玄海原子力発電所 1号及び2号炉廃止措置計画
変更認可申請書における蒸気発生器保管庫に関する
記載について

令和 2 年 1 1 月 1 1 日
九州電力株式会社

図1 性能維持施設の選定フロー

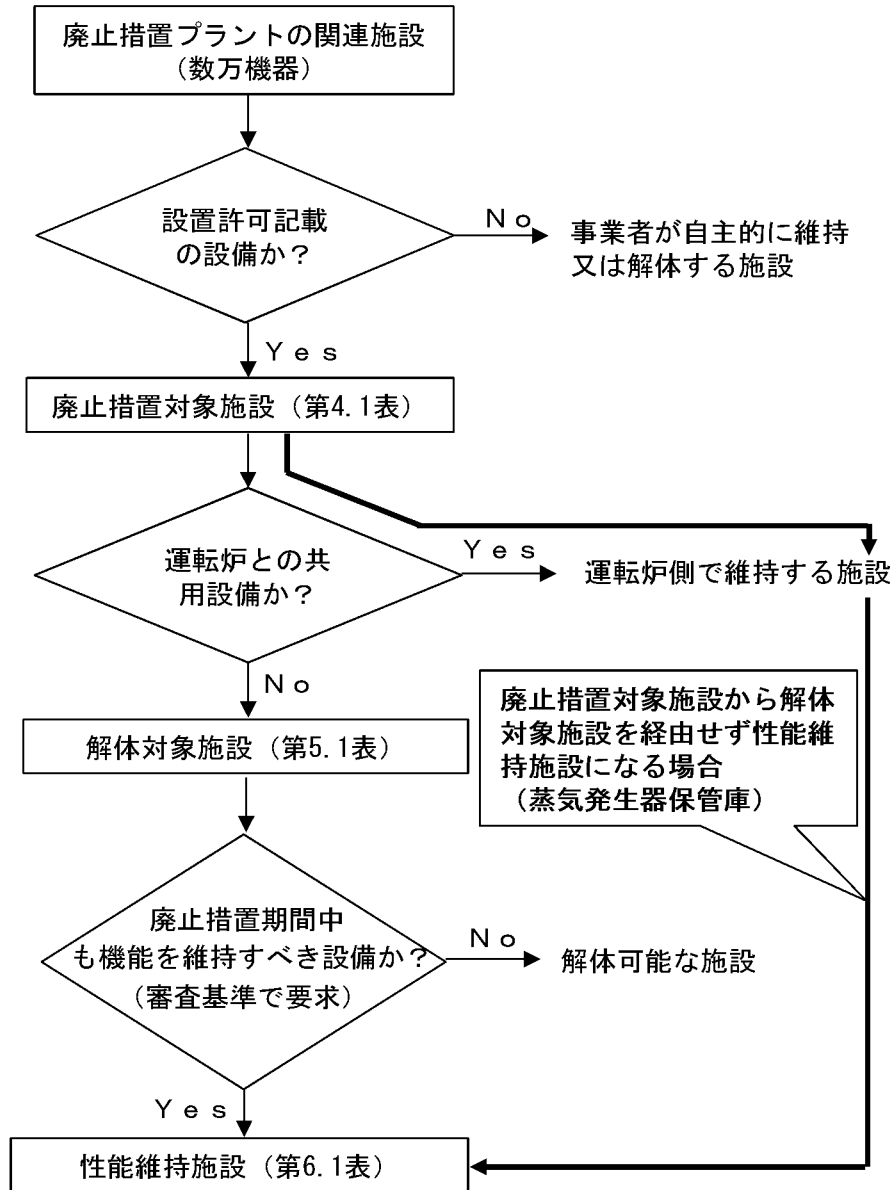
- 蒸気発生器保管庫は、運転号炉との共用施設のため、解体対象施設から除外され、原則として、性能維持施設からも除外されることになるが、運転号炉との共用の運用開始前までは廃止措置号炉で維持管理を行うことから、性能維持施設とする必要がある。(図1参照)
- 従って、図1において例外的な流れとなる蒸気発生器保管庫については、本文六(性能維持施設)とのつながりがわかるような記載を本文四(廃止措置対象施設)に追記する必要がある。
